Bureau
d'audiences
publiques sur
l'environnement

Rapport 304

**Projet intégré de construction
du boulevard René-Lévesque
et du prolongement ouest
du boulevard de Portland à Sherbrooke**

Rapport d'enquête et d'audience publique

Figure 3 Les coupes types des boulevards et de la traversée de la zone de conservation

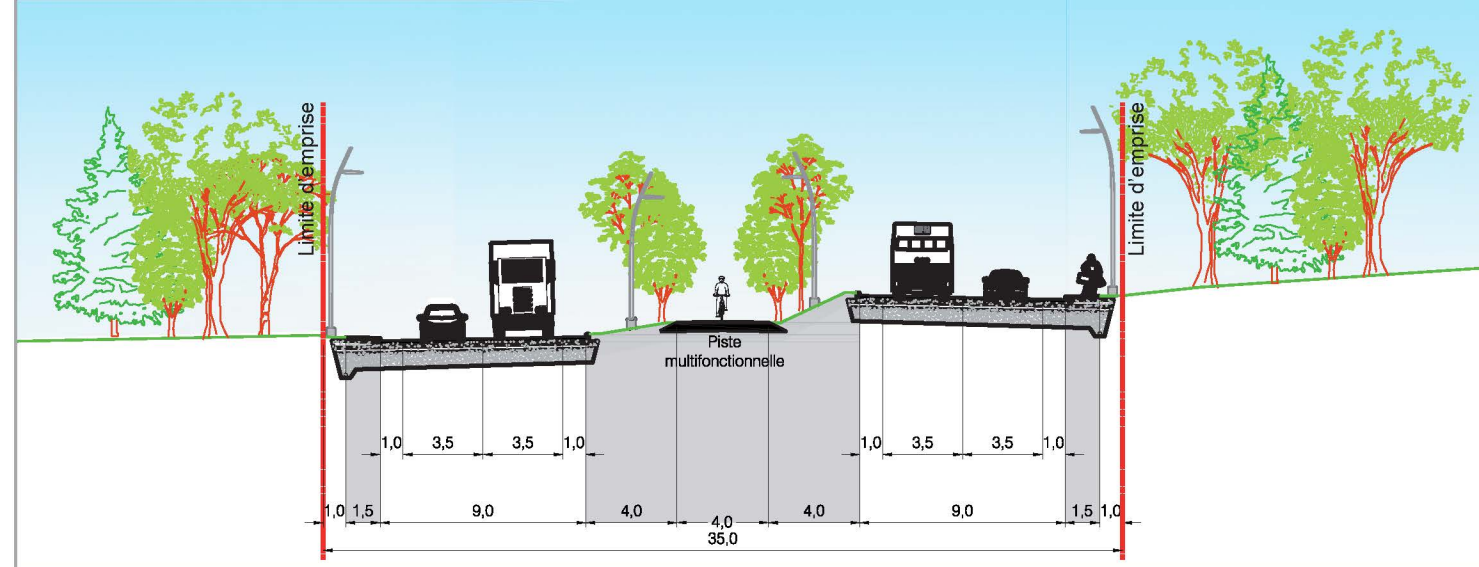
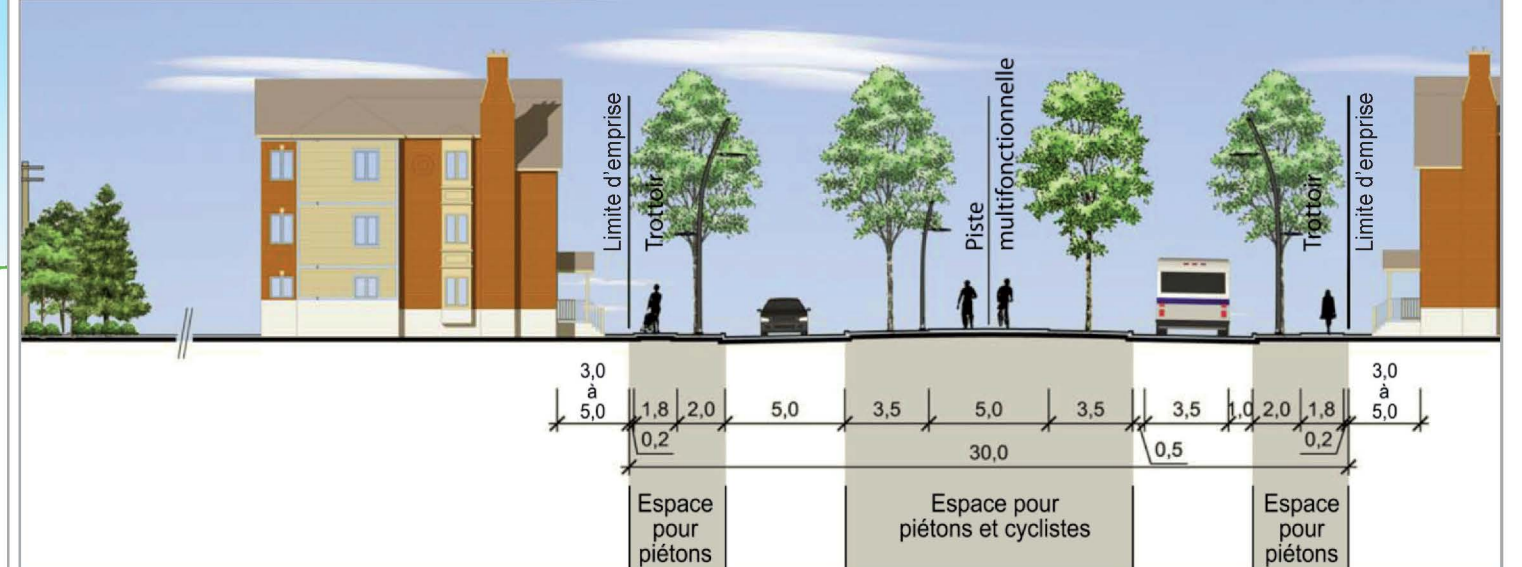
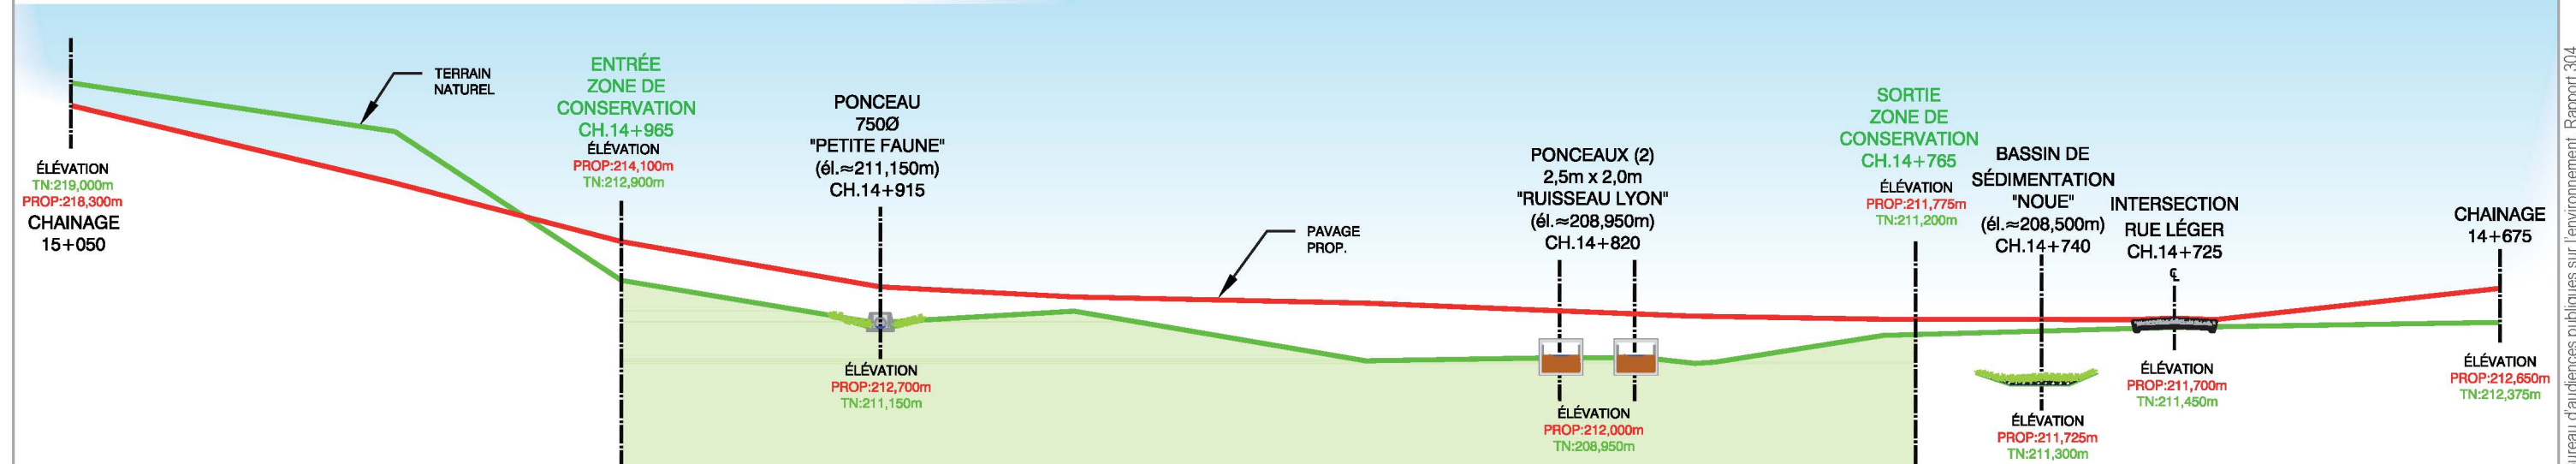
Sur le boulevard René-Lévesque, l'aménagement d'une piste de 5,0 m de largeur au centre d'un terre-plein aménagé de 12,0 m est prévu (figure 3). Des tunnels, également de 5,0 m de largeur, seraient construits pour permettre aux usagers de passer sous les carrefours giratoires. Ces tunnels seraient éclairés en tout temps et des caméras de surveillance reliées au service de police pourraient y être installées (M. Denis Gélinas, DT2, p. 62). Selon les normes de conception routière du ministère des Transports, la surface de roulement doit être d'au moins 4,5 m de largeur lorsque le tunnel est emprunté par des cyclistes et des piétons, puisque ceux-ci circulent à des vitesses différentes. Un cycliste doit être en mesure d'éviter une collision avec un piéton circulant plus lentement que lui. De plus, « les cyclistes devraient être en mesure de voir l'extrémité du tunnel lorsqu'ils s'y engagent » (Ministère des Transports, 2013, chapitre 15, p. 29).

Par ailleurs, sur le boulevard de Portland, la piste traversant le milieu humide sans bande tampon avec la chaussée, même si elle est bordée d'un muret de béton ou New Jersey, soulève des questions à l'égard de la sécurité et du confort. Les cyclistes et les piétons se retrouveraient dans un parc industriel au centre d'un boulevard à quatre voies emprunté par des véhicules lourds avec le risque de se faire éclabousser par temps pluvieux ou en hiver. Rappelons que cette configuration a été retenue par le promoteur en vue de limiter les travaux à l'intérieur de l'emprise prévue de 35 m de largeur dans le milieu humide traversé (DA1, p. 99 ; M. Yves Tremblay, DT2, p. 15).

Figure 4 Plan type du carrefour giratoire à deux voies de circulation

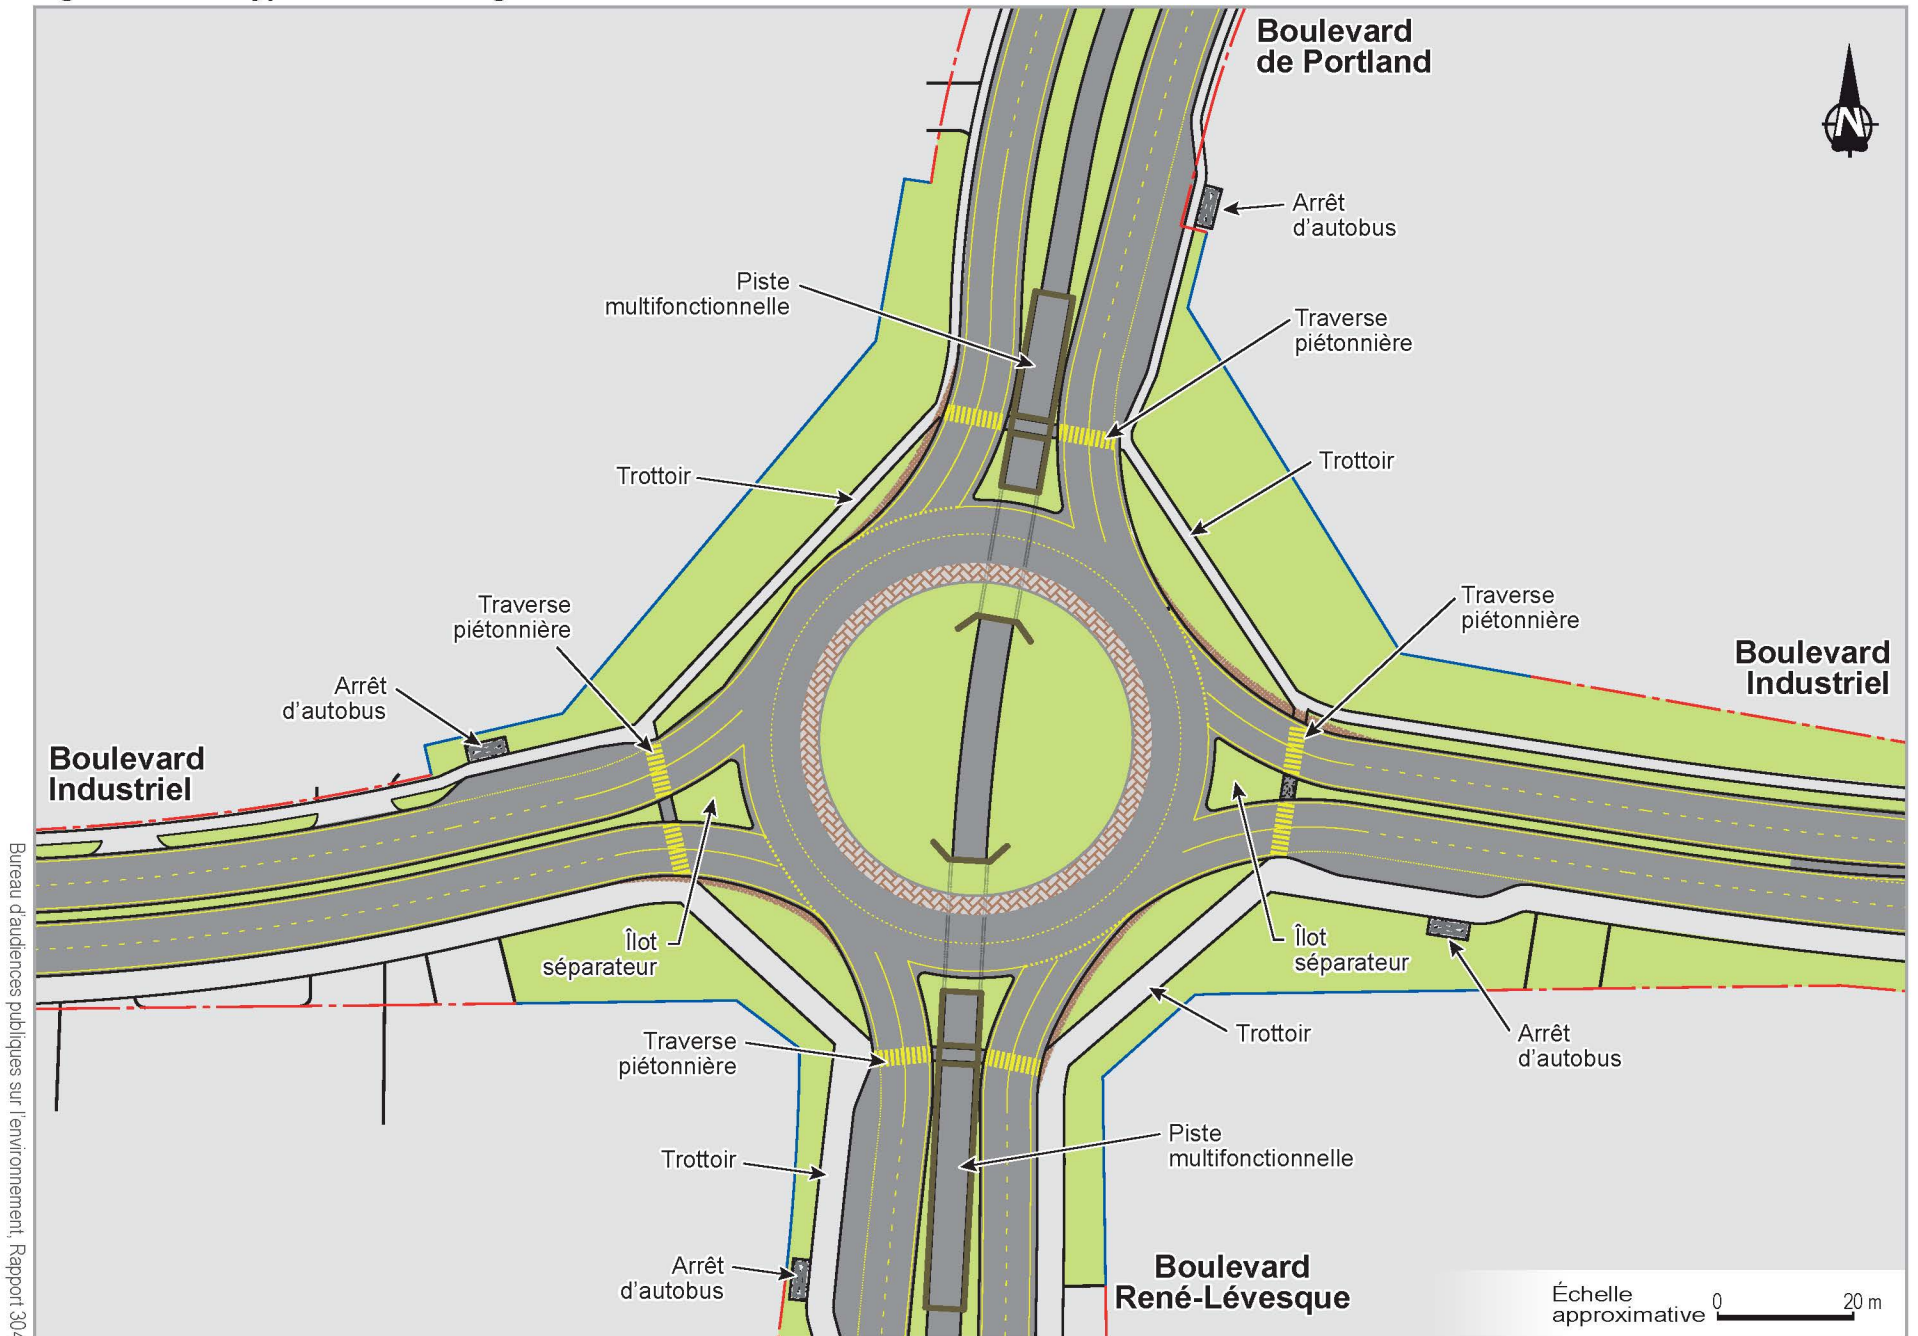
Le promoteur prévoit aménager un carrefour giratoire de 35 m de rayon extérieur comprenant 2 voies de circulation à l'intersection des boulevards de Portland, Industriel et René-Lévesque (figure 4). Ce « grand giratoire¹ » permettrait de suffire au nombre et aux types de véhicules qui circuleraient dans ce carrefour. Ce dernier supporterait un volume élevé de circulation, avec une proportion de 5 % à 10 % de véhicules lourds, provenant notamment du parc industriel régional de Sherbrooke. La convergence de 2 voies à une seule, sur une longueur d'environ 200 m, serait nécessaire aux approches des boulevards Industriel et René-Lévesque pour assurer une transition sécuritaire (figure 2) (DQ6.1, p. 5 ; M. Denis Gélinas, DT1, p. 28, 92 et 93). La conception géométrique de l'approche ouest impliquerait une collaboration avec le ministère des Transports, étant donné qu'elle se situe sur le tronçon du boulevard Industriel de juridiction provinciale (PR6, avis n° 14 et 15 ; M. Denis Gélinas, DT1, p. 61). Sur le boulevard René-Lévesque, 3 « carrefours giratoires moyens » de 17,5 m de rayon

- ◆ *La commission d'enquête constate que les carrefours giratoires sur les boulevards de Portland et René-Lévesque offriraient une sécurité accrue aux automobilistes comparativement aux carrefours conventionnels. Toutefois, cet avantage sur le plan de la sécurité routière serait moins marqué pour le carrefour Portland/Industriel/René-Lévesque étant donné son gabarit et ses voies multiples.*
- ◆ **Avis** – *La commission d'enquête est d'avis que la performance des carrefours giratoires sur le plan de la sécurité routière devrait faire l'objet d'un suivi du promoteur en collaboration avec le ministère des Transports afin d'enrichir les données actuellement collectées par le Ministère.*

Figure 5 Les milieux humides du boulevard de Portland

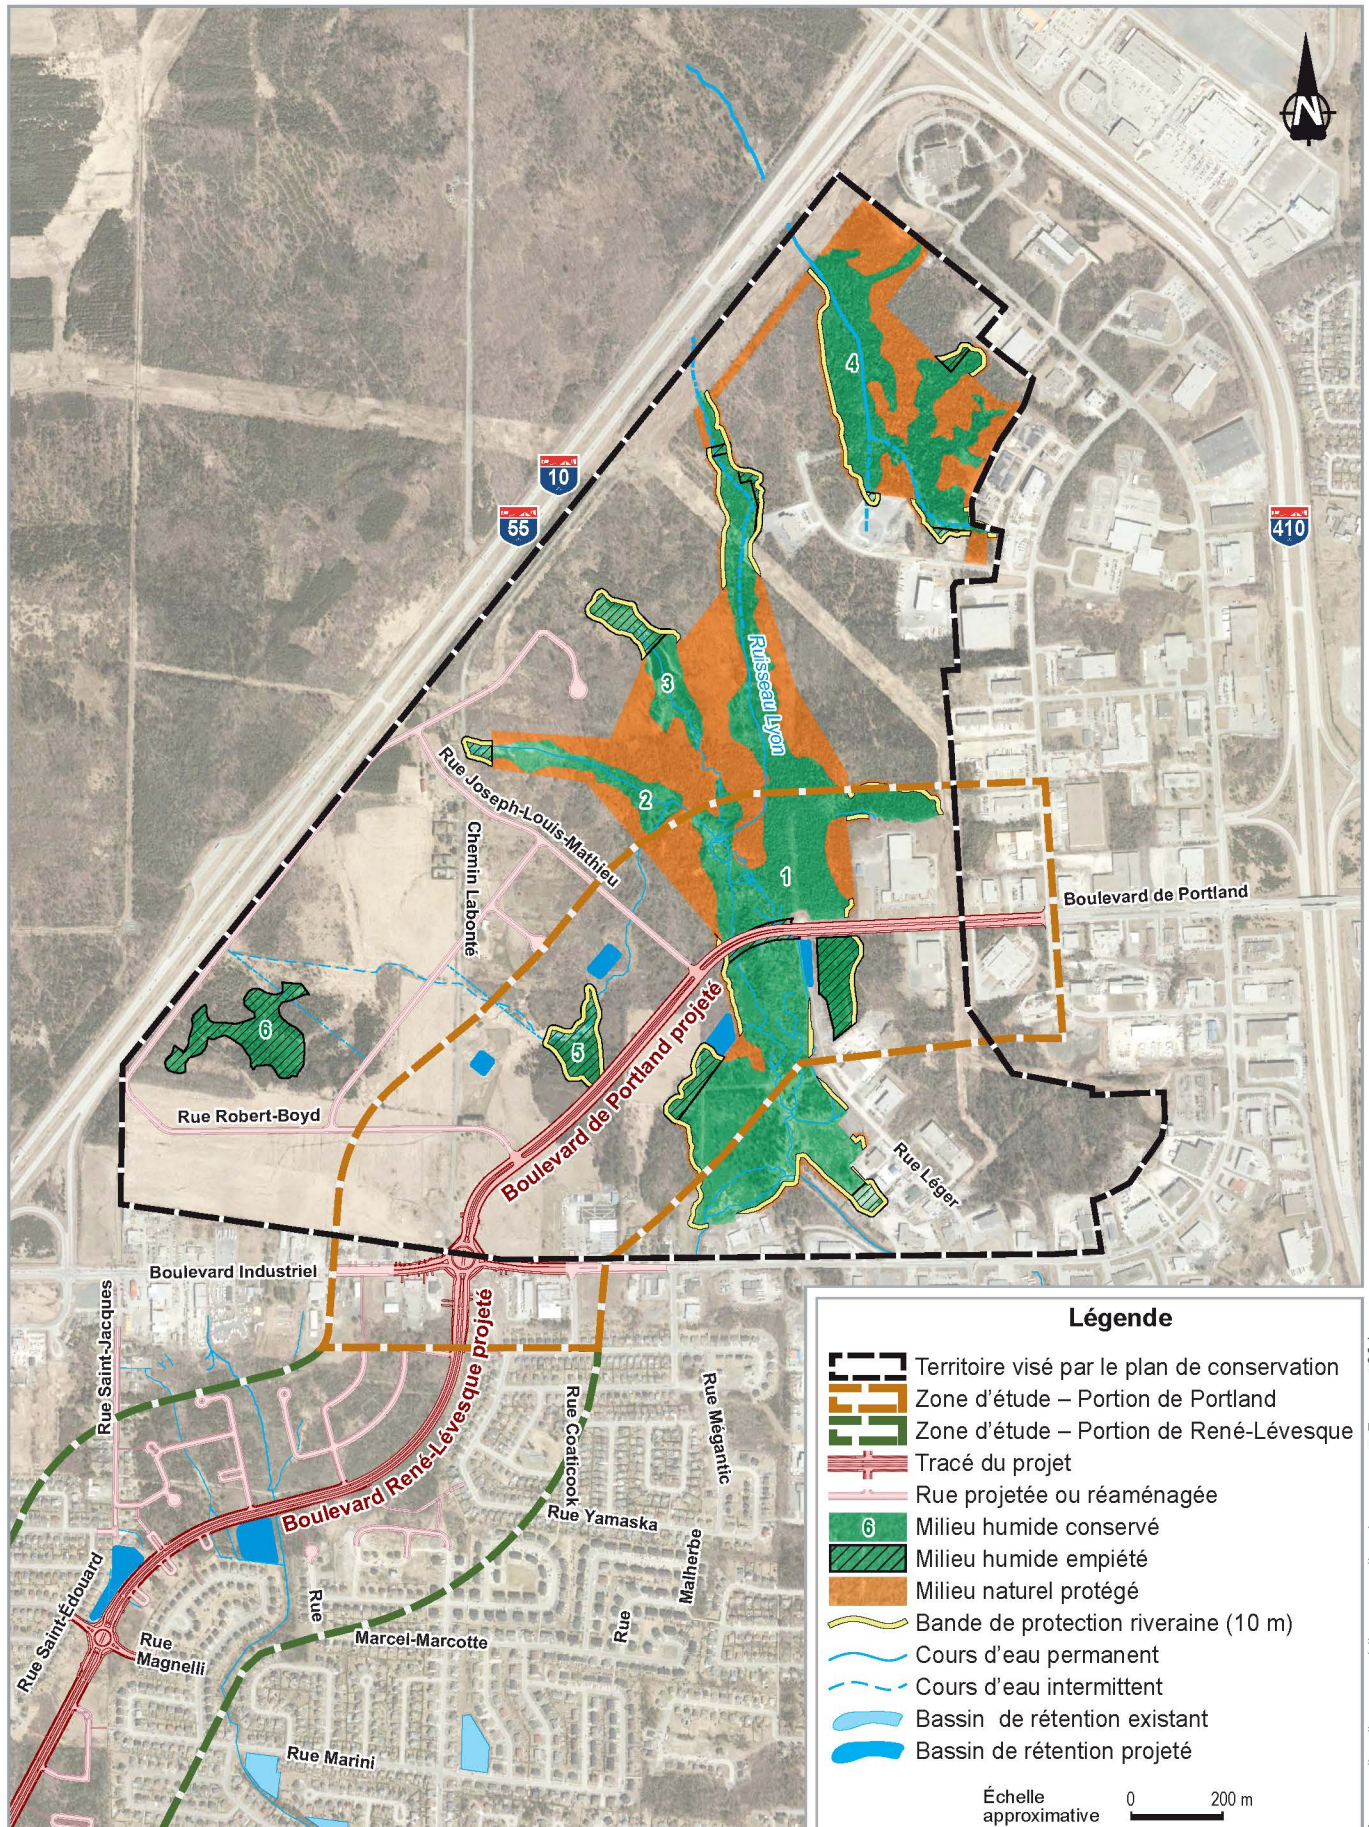
- ◆ *La commission d'enquête constate que le prolongement ouest du boulevard de Portland fait partie d'un projet d'ensemble visant le développement du parc industriel régional de Sherbrooke. De plus, en vertu du principe de protection de l'environnement, elle constate que la Ville de Sherbrooke s'engage, par son Plan de conservation des milieux humides, à conserver des milieux humides et boisés dans le parc industriel pour une superficie de près de 650 000 m².*
- ◆ *La commission d'enquête constate qu'un certificat d'autorisation a été délivré en septembre 2009 par le ministère du Développement durable, de l'Environnement, de la Faune et des Parcs autorisant le remblayage de certains milieux humides situés dans le parc industriel régional de Sherbrooke, notamment pour le prolongement du boulevard de Portland.*

Le prolongement du boulevard de Portland traverserait, dans un axe est-ouest, le centre du milieu humide 1 sur une longueur d'environ 200 m et dans une emprise de 35 m de largeur, entraînant la fragmentation faunique et hydrologique de ce milieu naturel (figure 5) (M. Denis Gélinas, DT2, p. 45). Le ministère du Développement durable, de l'Environnement, de la Faune et des Parcs indique que, bien que les fonctions écologiques de l'écosystème seraient perturbées dans la portion sud du
